Technische informatie

Mallen Contura

Er zitten 2 fouten in de CONTURA mallen.

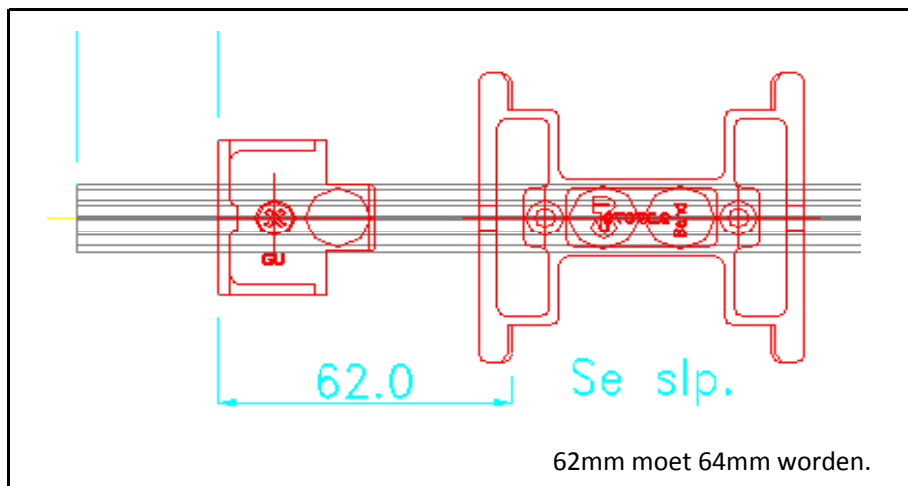
Het inlegblokje voor de Se sluitplaat welke aan de sluitzijde, onder zit moet 2mm hoger gezet worden. Deze maat is nu 62mm, en moet 64mm worden.

Dit heeft betrekking op de mallen voor de sluitzijde met nummer:

2	6-34173-02-0 Anschlagl. UNI-JET Getriebe 340-700
3	6-34173-03-0 Anschlagl. UNI-JET Getriebe 701-1350
4	6-34173-04-0 Anschlagl. UNI-JET Getriebe 1351-1600
5	6-34173-05-0 Anschlagl. UNI-JET Getriebe 1601-2100
6	6-34173-06-0 Anschlagl. UNI-JET Getriebe 2101-2600

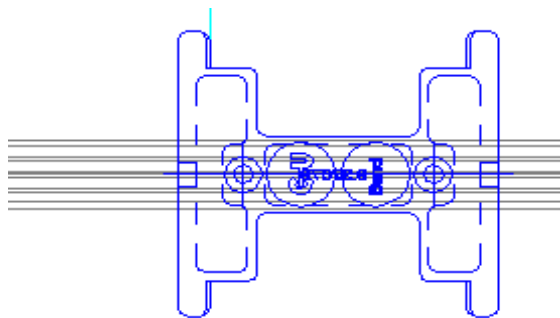
Op mal 6-34173-05-0 staat nog een fout in de tekst.

De sluitplaat welke op 815,5 geschroefd moet worden loopt tot een hoogte van 2100mm ipv 1850mm.
Hiervoor zijn nieuwe stickers te krijgen via onze binnendienst.

RSH 1601-1850
KSB 1625-1874
Stand/Se slp
